Modulo per la presentazione delle osservazioni per i piani/programmi/progetti sottoposti a procedimenti di valutazione ambientale di competenza statale

ID: Codice procedura (ID_VIP/ID_MATTM):10844

Impianto per la produzione di energia elettrica da fonte eolica, costituito da 6 aerogeneratori della potenza complessiva di 37,2 MW, un sistema di accumulo da 25 MW e relative opere connesse in località "Rempillo" nel comune di Pitigliano (GR).

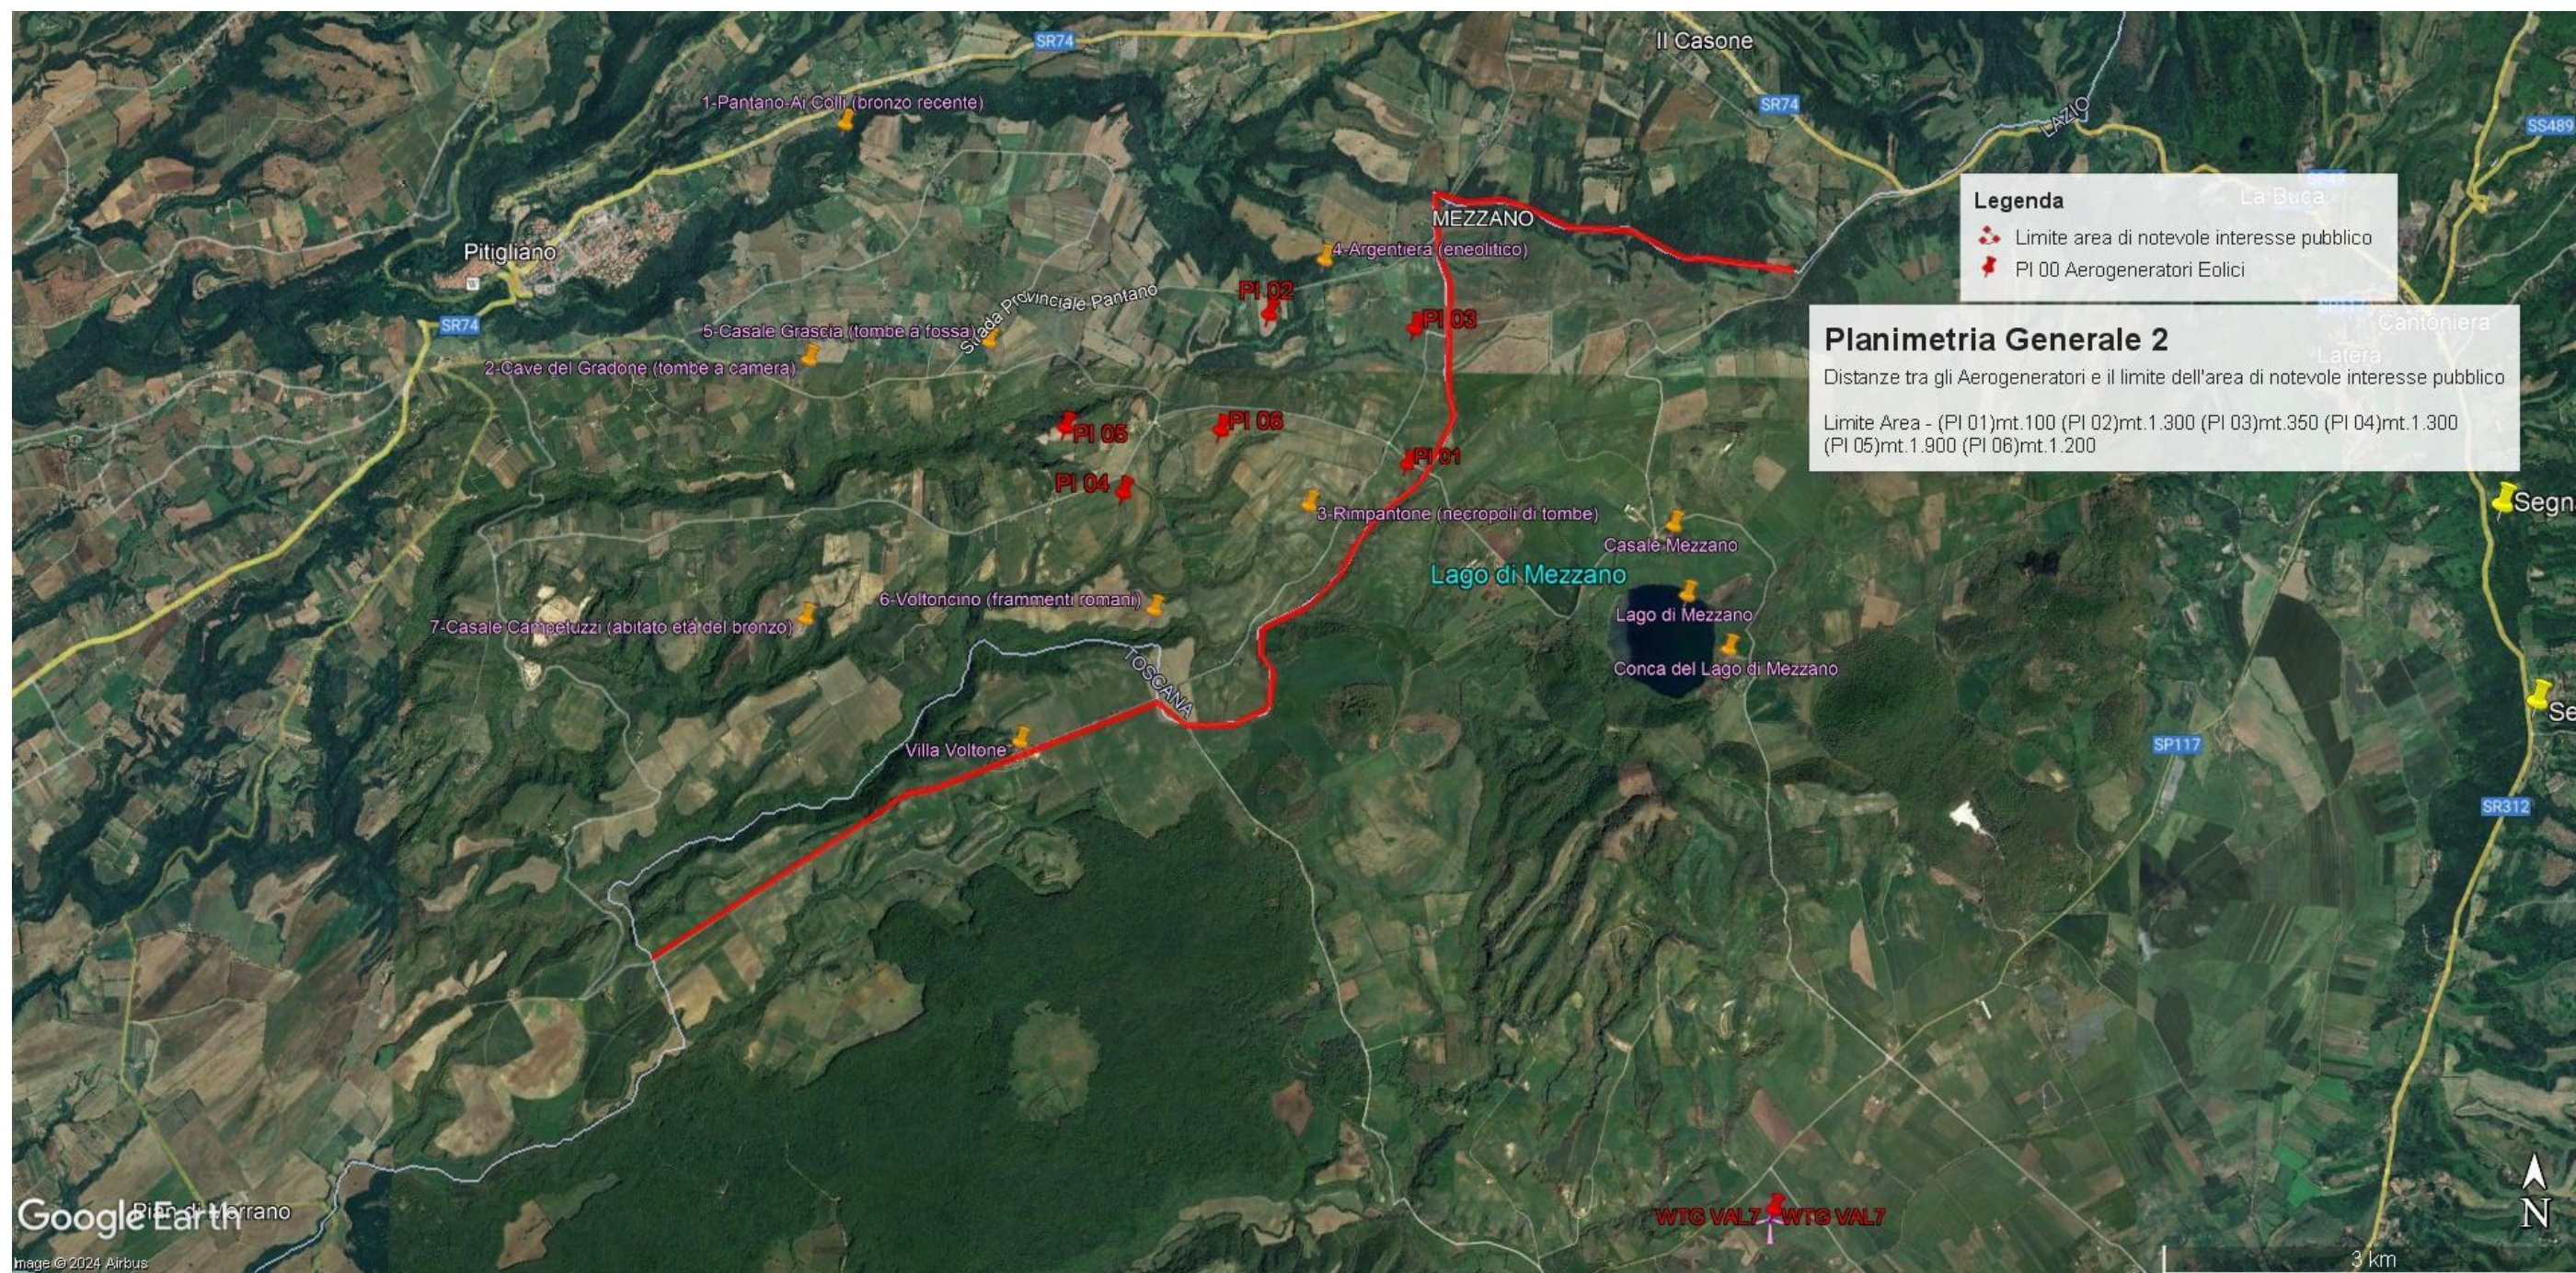
Tornando alla questione di legittimità, alla luce del combinato disposto dal "vincolo sul patrimonio paesaggistico (artt. 136 e ss. e 142 del decreto legislativo n. 42/2004 e ss.mm.ii.) e sui beni culturali" (artt. 10 e ss. del decreto legislativo n. 42/2004 e ss.mm.ii.) e dal comma 8 lettera c-quarter del D.Lgs 191/2021 e ss.mm.ii si evince che, ad oggi, le aree in cui sono previsti gli insediamenti dei sei aerogeneratori dell'impianto eolico denominato "Rempillo" non sono idonee perché ricadono tutte all'interno della fascia di rispetto dei **beni paesaggistici di notevole interesse pubblico denominati "Conca del Lago di Mezzano e territorio circostante" (D.M. 22.05.1976)** comprendente anche il **vincolo "Selva del Lamone" (D.M. 22.05.1984)** tutelati dall'**art. 136 del Codice del Beni Culturali e del Paesaggio** e in particolare un aerogeneratore (P01) è a 100 metri dal primo vincolo citato e gli altri cinque compresi in una distanza massima tra 1 km e 2 km (vedi immagine n. 1 dell'ALLEGATO). Nella fascia di rispetto dei 3 km anche la porzione di vincolo rappresentato dalla Selva del Lamone che gode di altre importanti tutele in quanto Riserva Naturale regionale (L. 394/91 e L.R. 29/97), Zona di Protezione speciale (ZPS) insieme ai Monti di Castro collegati tra loro da una Zona di Conservazione Speciale (ZSC), il sistema fluviale Fiume Fiora-Olpeta. La Selva del Lamone oltre il vincolo paesaggistico di notevole interesse pubblico che la rende area non idonea all'installazione degli impianti FER anche nelle sue fasce di rispetto dei 3 km, gode di un'altra tutela che ne rivela l'importanza di area di importanza internazionale per l'avifauna IBA (012) che viene collegata all'altra IBA (099) Lago di

In sintesi, visti l’art. 20 comma 8 lettera c) quater del D.Lgs n 199/2021 e le Linee guida nazionali appena citate, considerato l’enorme impatto dell’impianto eolico industriale denominato “Rempillo” sulla zona paesaggistica di notevole interesse pubblico ben individuata nelle immagini n.1 e n. 2 e sui Beni Culturali evidenziati nell’ immagine n. 3 dell’Allegato alle presenti Osservazioni, per la collocazione delle pale P04 e P05 direttamente all’interno del perimetro di un’area archeologica e per gli impatti anche sull’area intermedia e vasta dei pregiati territori laziali della Tuscia settentrionale e in particolare di quelli del pitiglianese ricco di emergenze agricole, naturalistiche, storiche e archeologiche del periodo etrusco ma non solo, si chiede che venga negata l’autorizzazione all’ insediamento dell’impianto eolico denominato “Rempillo”.

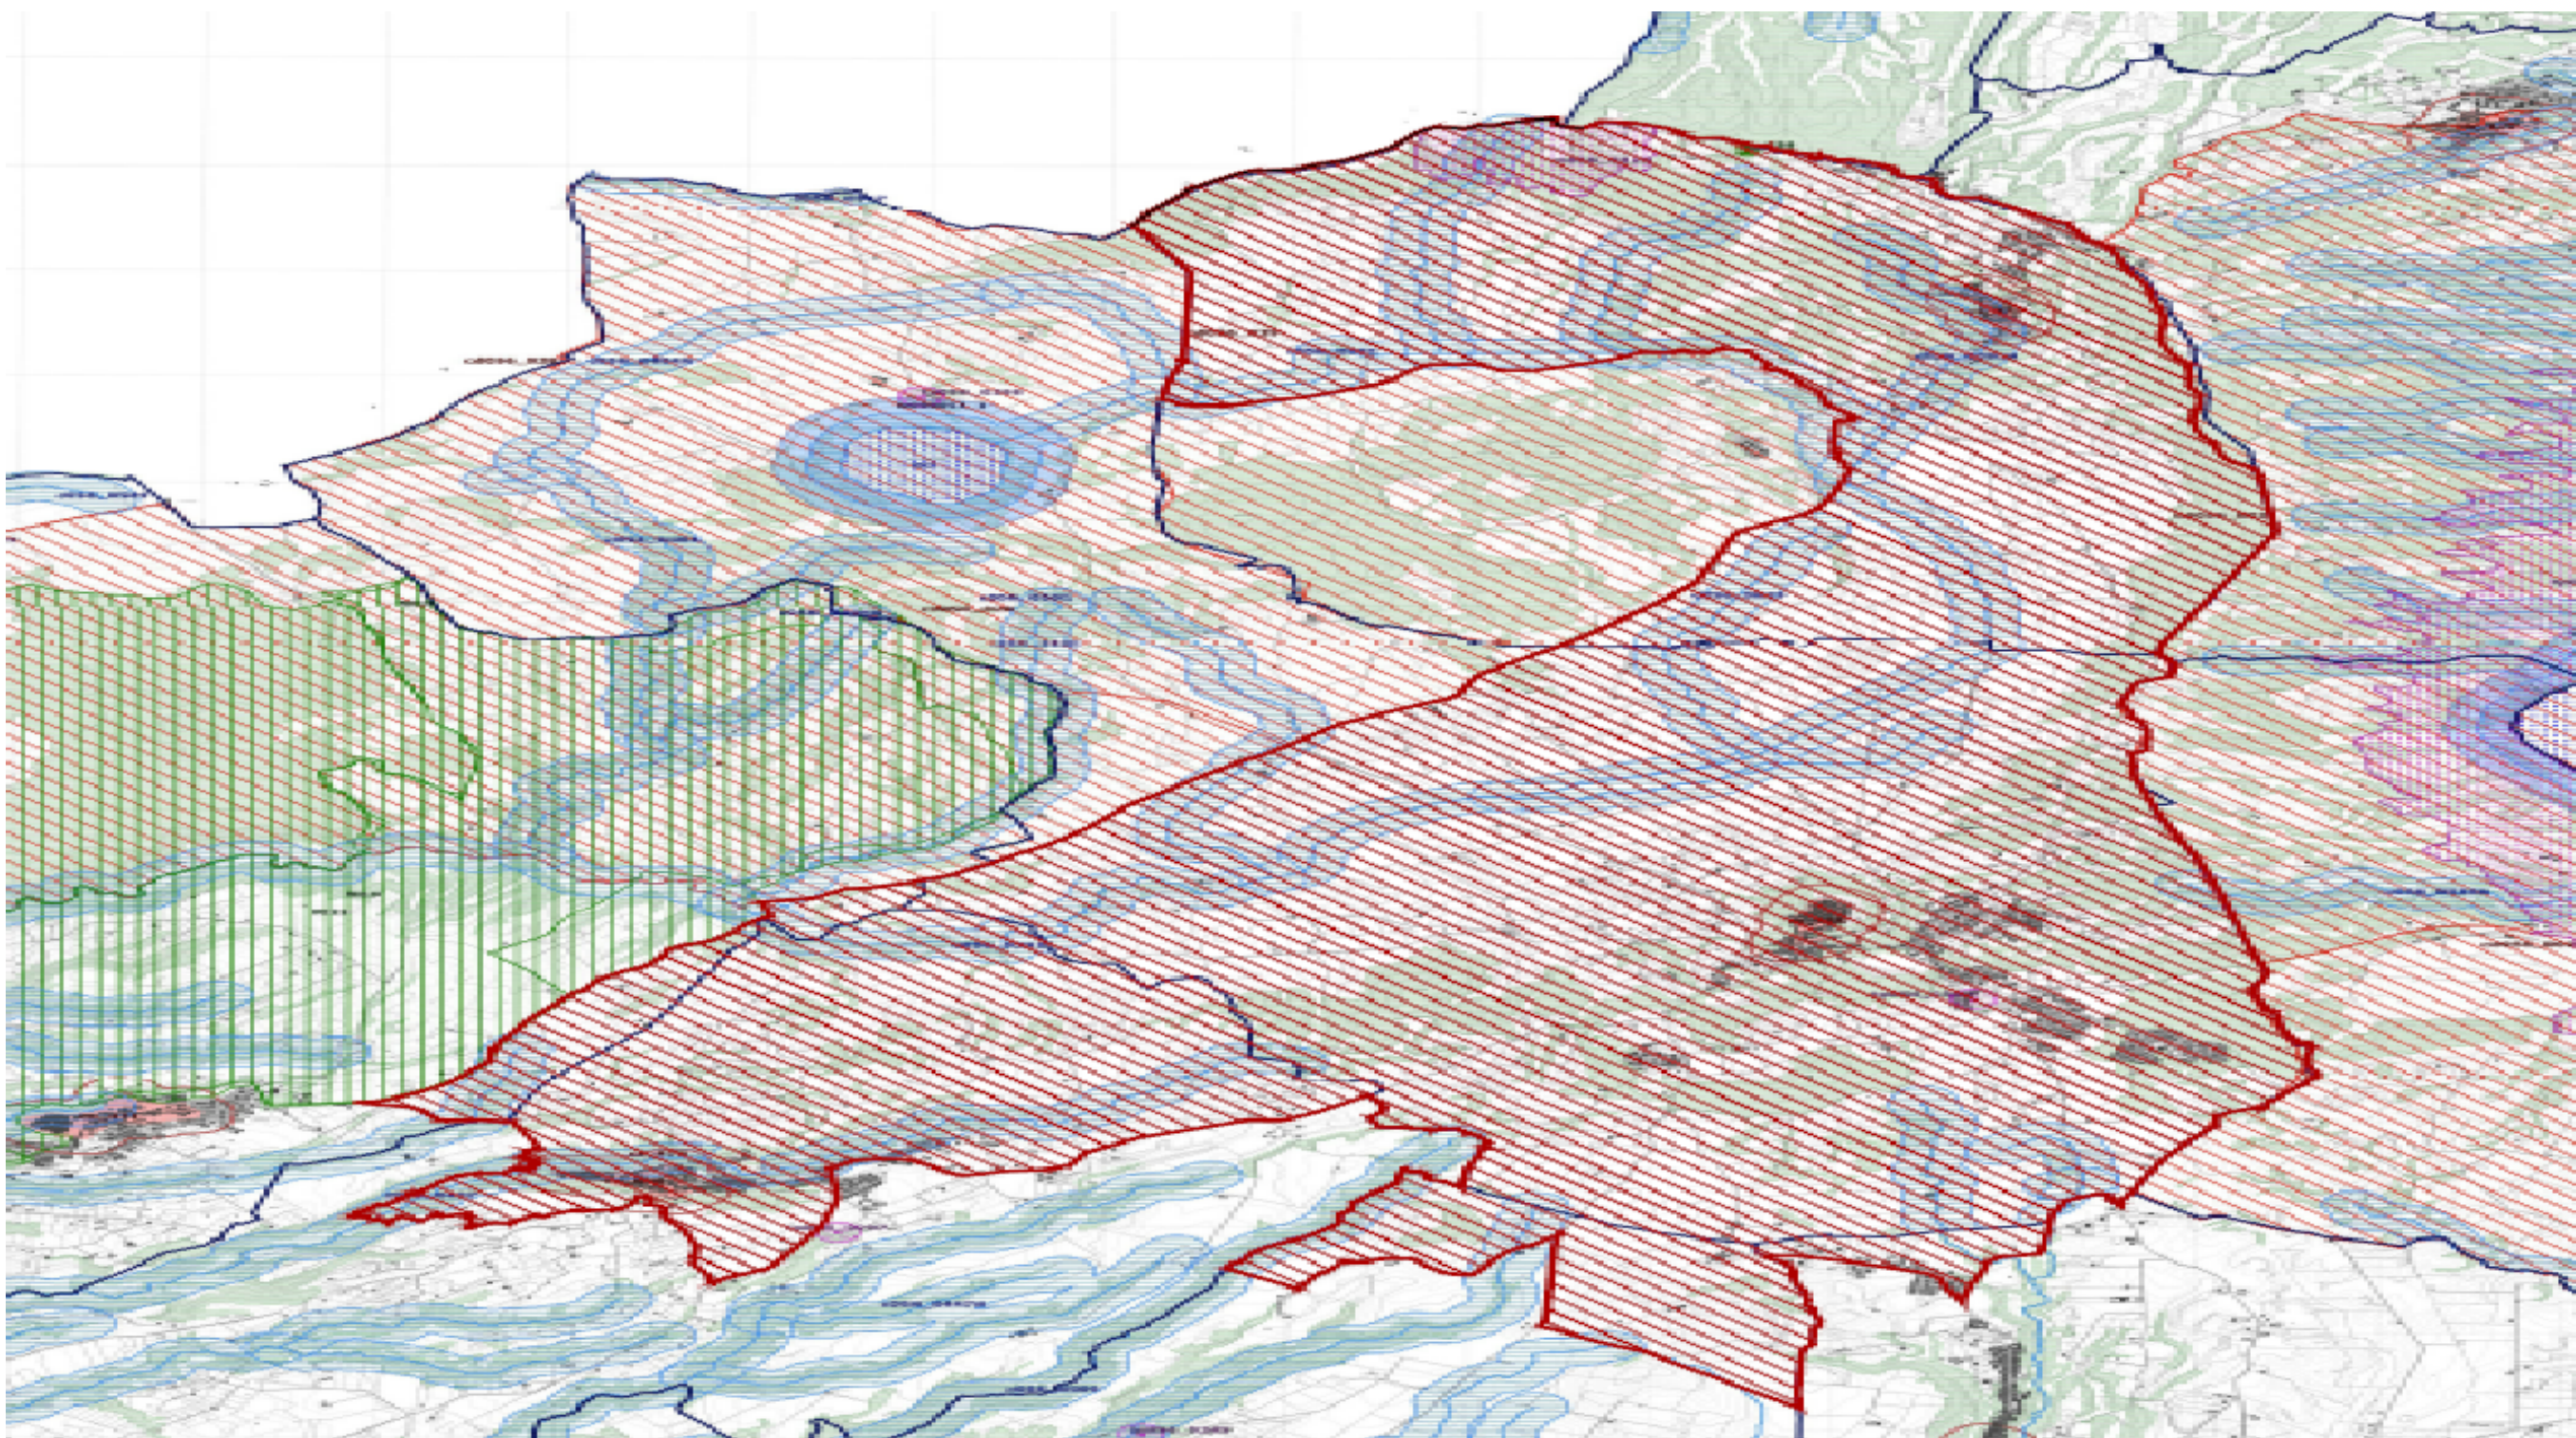
Bolsena attraverso la ZPS Caldera di Latera e la ZSC Lago di Mezzano che insieme sono compresi nel vincolo paesaggistico “ Conca Lago di Mezzano...” e verranno uniti dal nuovo vincolo paesaggistico “*Ambito paesaggistico, geologico e geomorfologico dell’orlo della caldera di Latera e delle sue pendici interessate dai centri eruttivi periferici*” (si veda a riguardo la proposta pubblicata sul sito del MIC in data 09/08/2023 e l’immagine n. 2 dell’ ALLEGATO) all’area di notevole interesse pubblico “ Conca del lago di Bolsena” (D.M. 24.10.1960). Praticamente una vasta zona che per interesse paesaggistico e naturalistico oltre che storico, archeologico e identitario rappresenta un unicum nel panorama nazionale.
